Impianto agrivoltaico per la produzione di energia da fonte solare nel Comune di Sassari (SS) denominato "Nurra 2" della potenza nominale di 41,1684 MWp e delle relative opere di connessione alla RTN

Proponente: Tommaso s.r.l.

Controdeduzioni del proponente al Parere Tecnico istruttorio della Soprintendenza speciale per il PNRR-9265-P del 26/05/2023

Figura 1 - Localizzazione aree non idonee FER (DGR 59/90 2020)

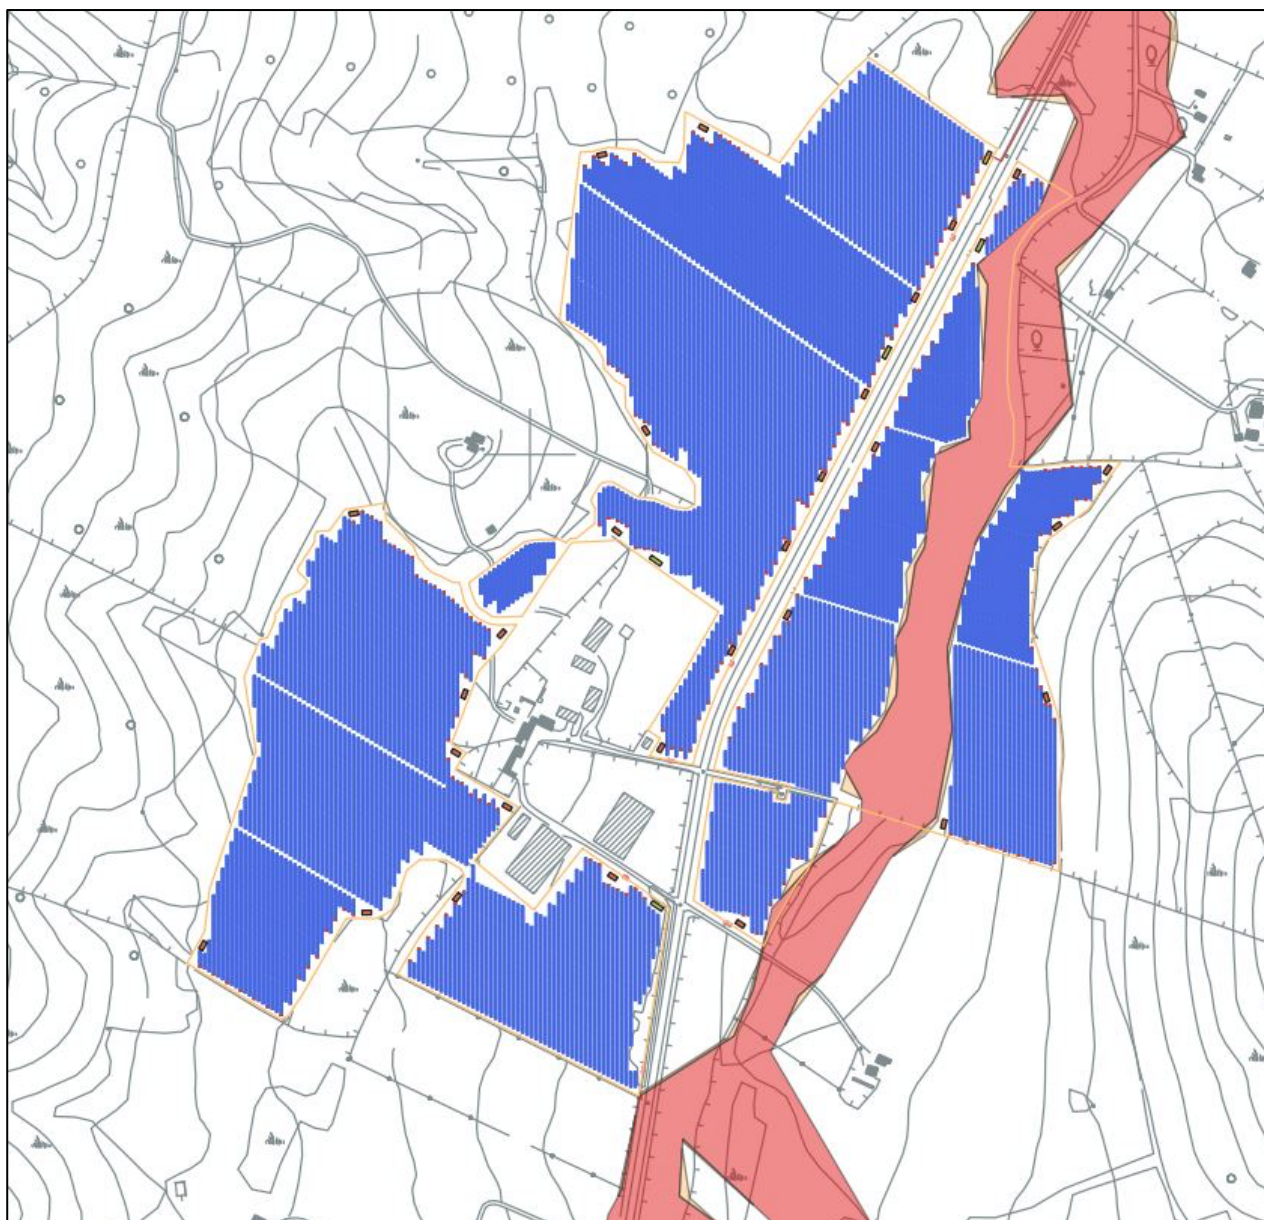
Nel sopraccitato parere la Soprintendenza Speciale PNRR riporta che *"l'impianto industriale di cui trattasi si colloca in aree non dichiarate idonee per l'installazione di impianti a fonti rinnovabili ai sensi dell'art. 20, comma 8, lett. c-quater, del D.Lgs. n. 199 del 2021, come anche si colloca in aree dichiarate "non idonee" con la D.G.R. n. 59/90 del 27/11/2020 dalla Regione Autonoma della Sardegna ai sensi del decreto ministeriale 10 settembre 2010 (v., anche, la Relazione paesaggistica, p. 81, fig. 21, e pp. 112-113)."*

Per quanto concerne la collocazione del progetto in relazione alle aree "non idonee" definite dalla D.G.R. n.59/90 del 27/11/2020 della Regione Autonoma della Sardegna, nella citata fig.21 della Relazione paesaggistica, riportata di seguito in Figura 1, si evidenzia come all'interno dell'area di progetto è presente un'area di pericolosità idraulica molto elevata (Hi4) ed elevata (Hi3). Tuttavia, come riportato nella medesima Relazione Paesaggistica a pag.85, così come nello Studio di inserimento urbanistico (pag.65 relazione PD-R01), nella Sintesi non tecnica (pag.43,44 relazione VIA-R12) e nel Quadro di riferimento ambientale (pag.117 relazione VIA-R01.3), come riscontrabile anche dalle tavole relative alla planimetria dell'impianto (PD-Tav04, PD-Tav05), **il layout di progetto ha escluso la superficie ricadente nell'area a rischio, pertanto l'impianto in proposta non ricade su aree soggette a pericolosità e rischio idraulico e risulta completamente in area idonea ai sensi della D.G.R. n.59/90 del 27/11/2020**, contrariamente a quanto ha indicato la Soprintendenza Speciale PNRR. Per maggiore chiarezza si riporta il layout di impianto in sovrapposizione alle citate aree di pericolosità idraulica nella Figura 2.

Figura 4 - Fotosimulazione lungo SP93 zona sud dell'impianto (Estratto da elaborato Via-Tav23)

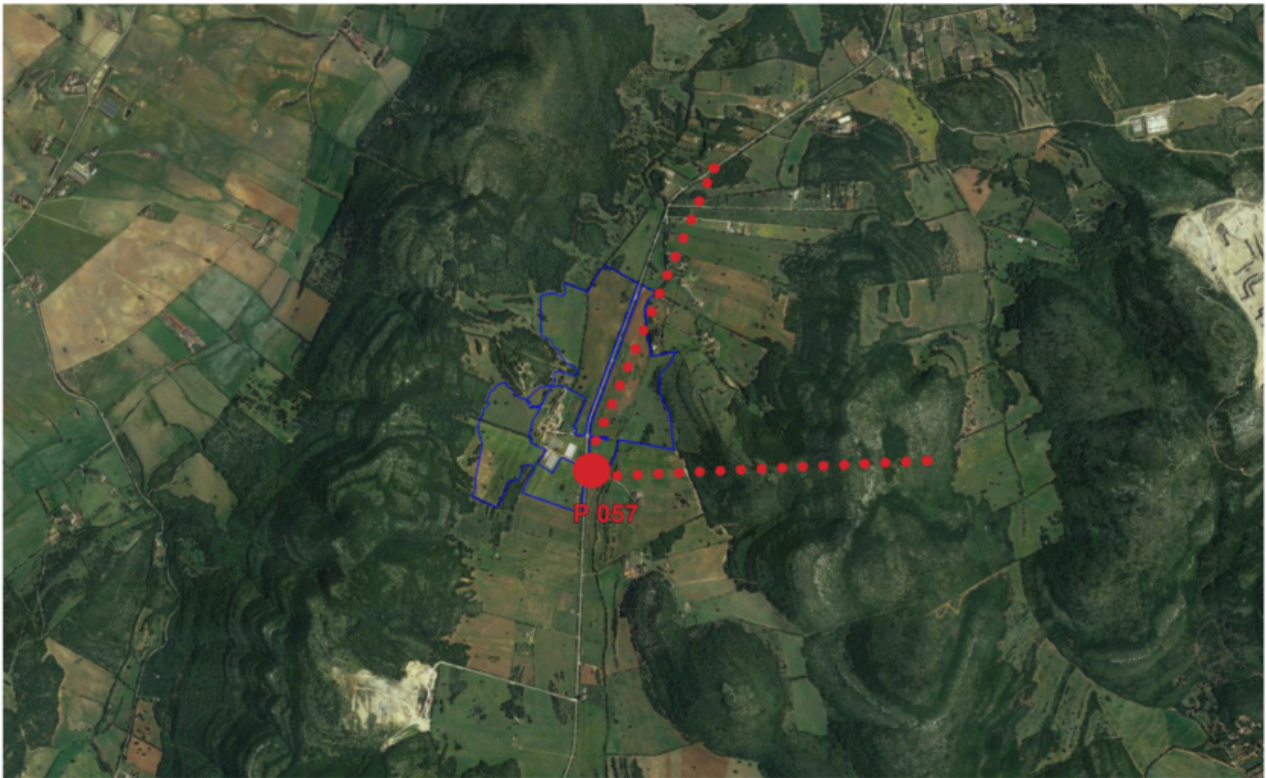
A tal proposito, a parere della Soprintendenza Speciale PNRR *“il Proponente dimostra di non averne colto la particolarità paesaggistica costituita dalla presenza dei due rilievi collinari della Nurra, tanto che le sezioni paesaggistiche realizzate (v. elaborato n. VIA Tav 24) trattano di punti di vista assolutamente estranei al contesto paesaggistico interessato e, ancor, più improbabili quali reali punti di vista. A tal proposito, si veda al contrario l'elaborato denominato "Carta delle ZVI", ove si identificano impatti da "forte" a "rilevante" nel contesto vallivo posto tra i due rilievi collinari caratterizzanti paesaggisticamente la pianura della Nurra”*.

Allo scopo di rispettare le indicazioni MIBAC, tutte le fotografie sono state realizzate con fotocamera reflex full 48 frame Nikon D810, con obiettivo Nikkor 50 mm f 1.8 D, dotata di GPS compass per la registrazione delle coordinate e della direzione di scatto rispetto al nord geografico. Questa scelta tecnologica consente di ottenere una visuale quanto più prossima a quella dell'occhio umano. Il rendering dell'impianto si posiziona sul fotogramma originale tenendo conto delle indicazioni sulla visibilità climatica e sulla data e ora di scatto. Dalle fotosimulazioni (elaborato VIA Tav.23 Fotosimulazioni)quindi, si evince come l'impianto, grazie anche alle opere di mitigazione previste e la folta vegetazione già esistente, risulta visibile solo nelle immediate vicinanze e comunque ben mitigato (si vedano di seguito
